Applicant:	HITACHI, LTD.	
Attorney:	HE TENGYUN	Date of Notification:
Application No.:	01124704.5	Date: 18 Month: 07 Year: 2003
Title of the Invention:	A COMPRES	SOR

Notification of the First Office Action

第一次审查意见通知书正文

申请号: 01124704.5

【図7】本発明の吐出弁装置の他の実施例を示す縦断面図。

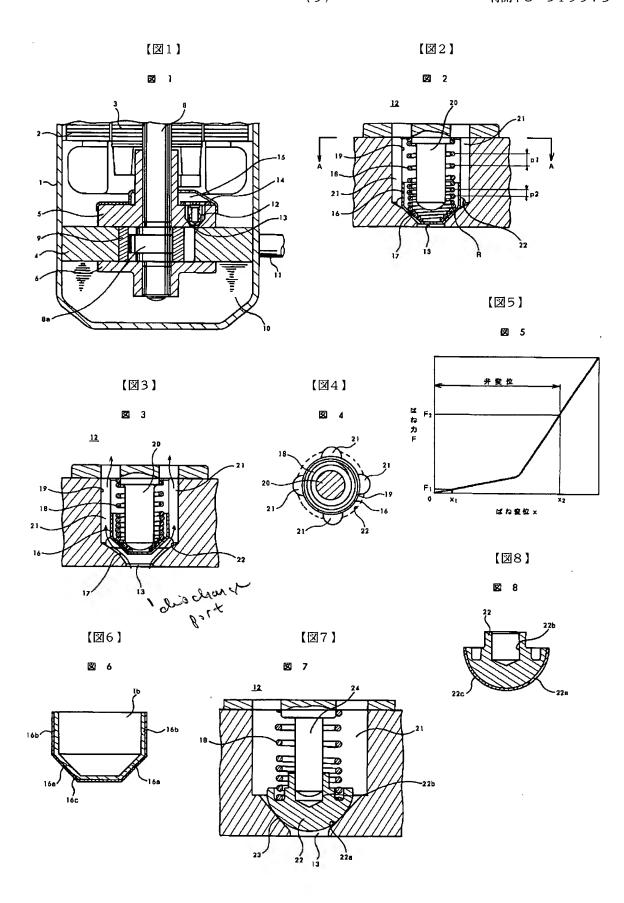
- 1. 权利要求 1 不具备新颖性,不符合专利法第 22 条第 2 款的规定。对比文件 1 (公开号为 JP8-319973A)公开了一种压缩机的排气阀装置,并具体公开了以下的技术特征(参见该对比文件 1 的全文):用于在其内侧压缩工作流体的压缩腔(附图 1),使所述工作流体从所述压缩腔中流出的排出口(附图 7 附图标记 13),用来打开或关闭所述排出口的阀装置(附图 7),阀座部分(附图标记 23)具有曲面形状并设置在所述排出口上,使所述排出口的横截面面积从压缩腔一侧开始变大,具有突出部分的阀(附图 7 附图标记 22),该突出部分具有与阀座部分的所述曲面接触的曲面(附图标记 22a),在与所述阀座部分形成一体的元件上设置的装置(附图标记 24),用于将所述阀定位于所述的阀座部分。由此可见,该对比文件 1 已经公开了该权利要求 1 的全部技术特征,且该对比文件 1 所公开的技术方案与该权利要求 1 所要求保护的技术方案属于同一技术领域,并能产生相同的技术效果,因此该权利要求 1 不具备新颖性。

- 6. 独立权利要求 6、7、8 实质上为独立权利要求 4 的从属权利要求,它们除具有权利要求 4 的所有技术特征外,还分别具有技术特征"设置在所述保持装置上的开口"、"通过连接所述排出口的内侧表面和所述阀座部分连续地形成的圆筒部分"和"设置在所述保持装置和所述孔的内侧面之间、用于引导工作流体的通道"。上述技术特征同样都已被对比文件 1 所公开(参见对比文

件 1 附图 7)。权利要求 6、7、8 与对比文件 1 所公开的技术方案相比,其区别都仅在于保持装置插入到所述孔中固定,而在对比文件 1 中保持装置固定到孔的上端面。上述区别技术特征为所属技术领域的公知常识。由此可见,在对比文件 1 的基础上结合上述公知常识得出该权利要求 6、7、8 所要求保护的技术方案,对所属技术领域的技术人员来说是显而易见的,而且两者的结合没有产生预料不到的技术效果,因此权利要求 6、7、8 都不具备突出的实质性特点和显著的进步,因而不具备专利法 22 条第 3 款所规定的创造性。

- 7. 从属权利要求 9 加入了附加技术特征"支持所述阀、以使所述阀能自由地与所述阀座部分地薄板表面接触或分离的偏压装置",但上述特征同样已被对比文件 1 所公开(参见该对比文件 1 附图 7 附图标记 18)。因此当其引用的权利要求 1、3 因不具备新颖性而不被接受时,该权利要求 9 也不具备专利法第 22 条第 2 款所规定的新颖性; 当其引用的权利要求 2、4—8 因不具备创造性而不被接受时,该权利要求 9 也不具备专利法第 22 条第 3 款所规定的创造性。
- 8. 从属权利要求加 10、11、12 分别加入了附加技术特征"支持所述阀、以使所述阀能自由地与所述阀座部分的薄板表面接触或分离的偏压装置、具有与所述阀啮合且基本作成锥状的螺旋弹簧"、"支持所述阀、以使所述阀能自由地与所述阀座部分地薄板表面接触或分离的偏压装置、具有板簧,该板簧带有在中心部分偏压所述阀的多个槽"和"在所述保持装置上形成的开口;以及支持所述阀、以使所述阀能自由地与所述阀座部分地薄板表面接触或分离的偏压装置、具有板簧,该板簧带有在中心部分偏压所述阀的多个槽"。权利要求10、11、12 所要求保护的技术方案与对比文件 1 和 2 所公开的技术内容相比,其区别仅仅是用"锥状螺旋弹簧"或"板簧"代替了"螺旋弹簧"。这种代替是所属技术领域中的常用手段,其效果实质上相同。因此当它们引用的权利要求1、3 因不具备新颖性和2、4-8 因不具备创造性而都不被接受时,权利要求1、1 因不具备专利法第22条第3款所规定的创造性。
